回答

工事名：名和小学校防犯カメラ設備更新工事

平面図	縮尺	学校名	名和小学校	調査番号	(都道府県)	(市町村)	(学校)	整理番号

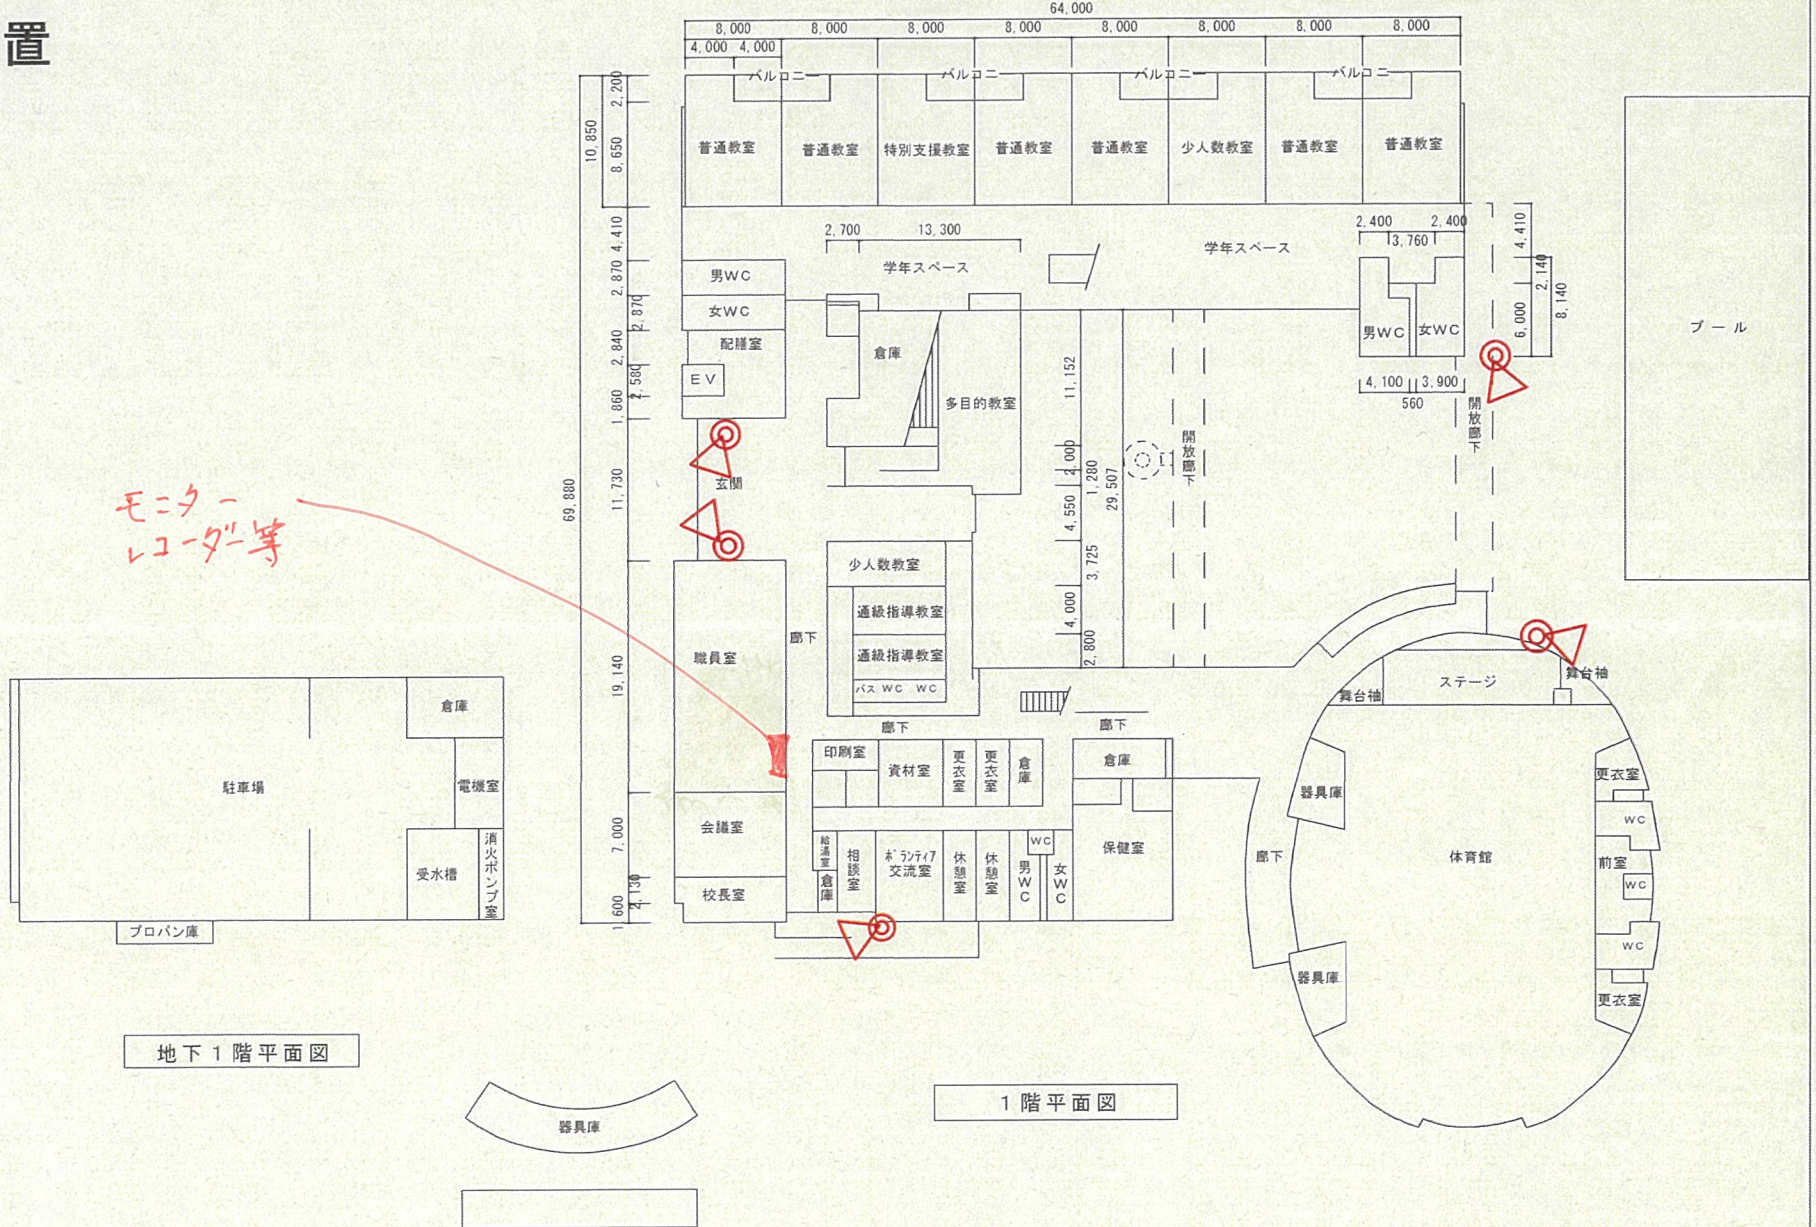
番号	質問事項	回答
1	<p>更新配置図面にカメラの設置図はあるのですが、モニターとレコーダーの設置位置が示されておりませんが、どこになるのでしょうか。</p>	<p>モニター、レコーダーの設置位置は職員室内となります。別添図面を参照してください。</p>
2	<p>質問事項、番号1のご回答でレコーダーとモニターは同一の場所（ラック）に配置されるのでHDMIエクステンダーはご発注のシステムの機器構成では不要と考えます。必要である根拠をお示しください。 また、HDMIエクステンダーモデルHDB500は海外製品であり、同等品以上のご指定がございますがご指定の仕様である取り扱いメーカーは現在カタログから除外しており、日本正規代理店に問合せしたところ、ご指定の機器は供給できない回答です。</p>	<p>HDMIエクステンダーについては、職員室児童玄関側に設置済みのサブモニター（本工事では更新対象外）への接続に使用する設計としております。 メーカーを問わず参考規格と同等以上の機能を有する製品を選定してください。</p>
